Hinweise zu dieser Abwägungsvorlage

Auf dieser Grundlage dieser Abwägung wurde das Planungskonzept (für den im Mai 2026 gestellten LSG-Entlassungsantrag) aktualisiert und verbessert:

Landkreis Lüchow-Dannenberg	14.02.2026	ABWÄGUNGSVORSCHLAG	Veranl.
zu dem o.a. Verfahren nehme ich wie folgt Stellung:			
1) Raumordnung und Regionalplanung: Es sind die relevanten Ziele und Grundsätze des Landesraumordnungsprogramm 2017, zuletzt geändert mit der Verordnung vom 07.09.2022 (Nds. GVBl. S. 521) in der Abwägung zu beachten bzw. zu berücksichtigen. Gemäß LROP Kap. 4.2.1 Ziff. 03 soll der <i>Ausbau von Anlagen zur Erzeugung von Strom aus solarer Strahlungsenergie (Photovoltaik) landesweit weiter vorangetrieben und bis 2040 eine Leistung von 65 GW installiert werden. Dabei sollen vorrangig bereits versiegelte Flächen und Flächen auf, an oder in einem Gebäude oder einer Lärmschutzwand sowie sonstigen baulichen Anlagen in Anspruch genommen werden. Mindestens 50 GW der Anlagenleistung sollen auf versiegelten Flächen bzw. auf, an oder in Gebäuden und sonstigen Anlagen (s.o.) installiert werden; im Übrigen soll die Anlagenleistung in Form von Freiflächenphotovoltaikanlagen in dafür geeigneten Geb

Alternativenprüfung

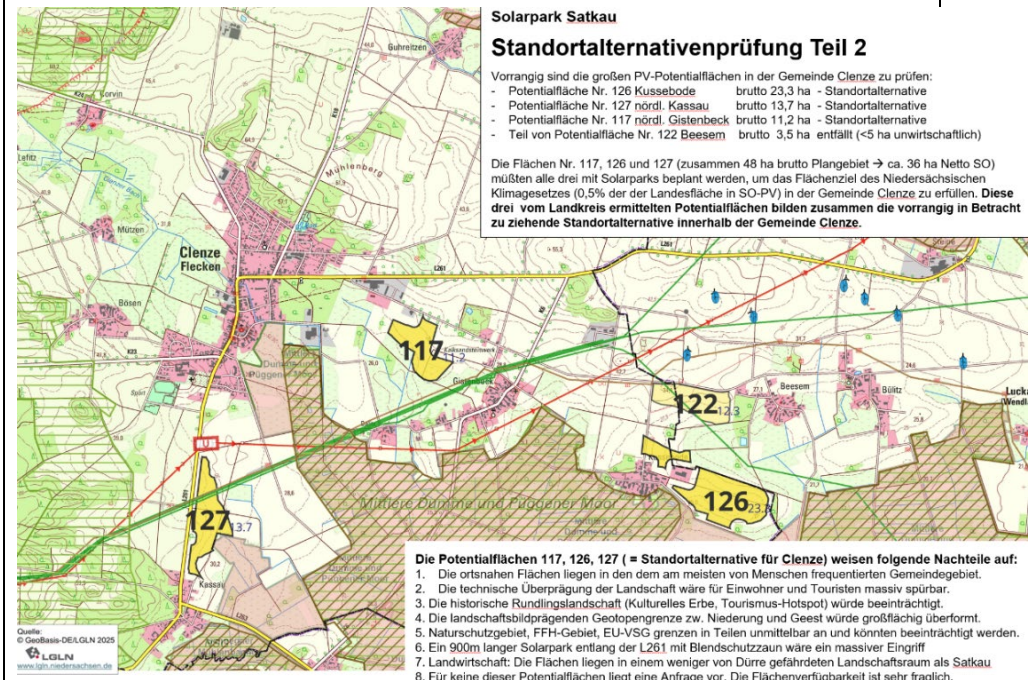
In der Begründung wird die Standortalternativenprüfung für das Gebiet der Gemeinde Clenze weiter vertieft. Dabei werden u.a. die Kartenwerke aus dem aktuellen LRP 2025 zur Beurteilung herangezogen (siehe Anlage Standortalternativenprüfung).

Der Landkreis Lüchow-Dannenberg hat unter Mitwirkung der Samtgemeinden im Februar 2023 Potentialflächen für die Entwicklung von PV-FFA vorgeschlagen, wobei das 1974 festgelegte Landschaftsschutzgebiet Elbhöhen-Drawehn bei der Betrachtung ausgespart wurde. Die Gemeinde Clenze ist mit dem Ergebnis der Potentialflächenstudie in ihrem Gemeindegebiet nicht zufrieden. Ganz offensichtlich haben die größeren als Planungsalternativen in Frage kommenden Potentialflächen 117, 126 und 127 erhebliche Auswirkungen auf öffentliche Belange und werden daher von der Gemeinde nicht priorisiert.

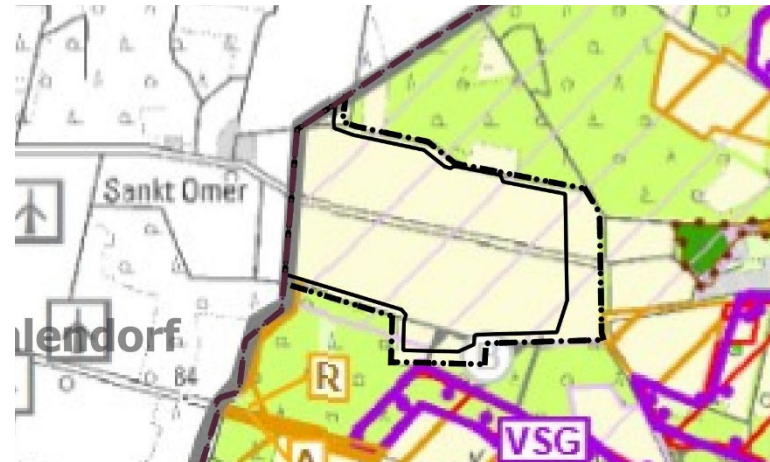
Auch eine detaillierte Auseinandersetzung mit dem Landschaftsrahmenplan findet in den vorliegenden Unterlagen nicht statt. Es werden einzelne Angaben aufgeführt „[...]nach dem aktuellen Landschaftsrahmenplan eine vergleichsweise geringe naturschutzfachliche Bedeutung aufweist.“; „Aus naturschutzfachlicher Sicht weist die Vorhabenfläche [...] nach der Recherche des Datenbestands des Landschaftsrahmenplanes [...] keine so hohe Bedeutung für Natur und Landschaft auf [...]“ und einzelne Karten beigefügt. Dies ist im Umweltbericht zu konkretisieren.

Die Fachkarten des Landschaftsrahmenplanes (LRP 2025) bestätigen diese Einschätzung. Nach der Karte 1 „Arten und Biotope“ sind ausschließlich Biotoptypen von sehr geringer Bedeutung von der Planung betroffen. In der Karte 5.1 Zielkonzept sind für das Plangebiet die beiden niedrigsten Kategorien mit folgenden Zielen zugeordnet:

Die vorliegende Bauleitplanung wird diesen „Basis-Zielen“ der LRP gerecht. Das Planungskonzept zielt auf einen biodiversitätsfördernden Solarpark mit naturnahen Waldschutzzonen (4,96 ha), Wanderkorridoren für Großsäuger (1,22 ha) einer Grünfläche Mulde / Blänke am tiefsten Punkt des Gebietes (0,28 ha), neue Feldhecken (0,54 ha), Obstbaumreihen (0,98 ha) sowie Saumflächen (0,15 ha). Insgesamt werden auf 8,12 ha neue, naturnahe Biotope auf Flächen geplant, die bisher intensiv ackerbaulich bewirtschaftet wurden.

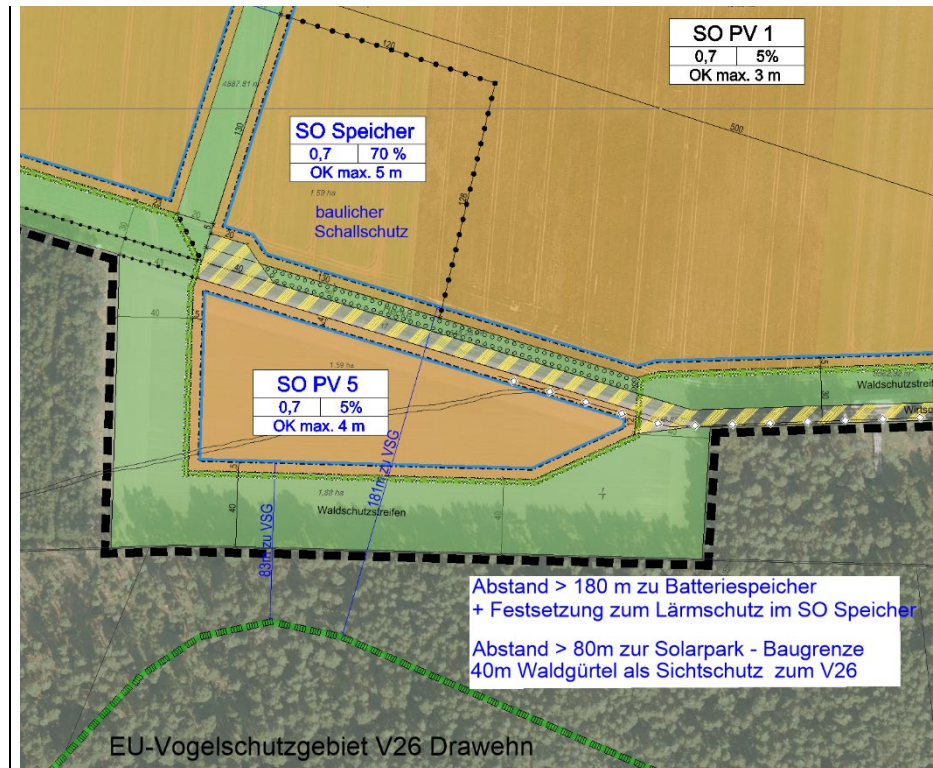
Jedoch ist die **Darstellung im Landschaftsrahmenplan** aufgrund des zu großen Maßstabes und der 40m breiten Liniendicke der lila VSG-Grenze irreführend.

Tatsächlich grenzt das EU-Vogelschutzgebiet nicht unmittelbar an, sondern zwischen dem faktischen EU-Vogelschutzgebiet und der nächstliegend geplanten Baugrenze **liegt mehr als 80 m Abstand, wie die nachfolgende Abbildung belegt** (siehe nachfolgende Abb.).

Zum Schutz des EU-Vogelschutzgebietes vor Lärm wird das SO Speicher nach Norden verlegt, so dass der Abstand von 80 auf 180 m vergrößert wird.
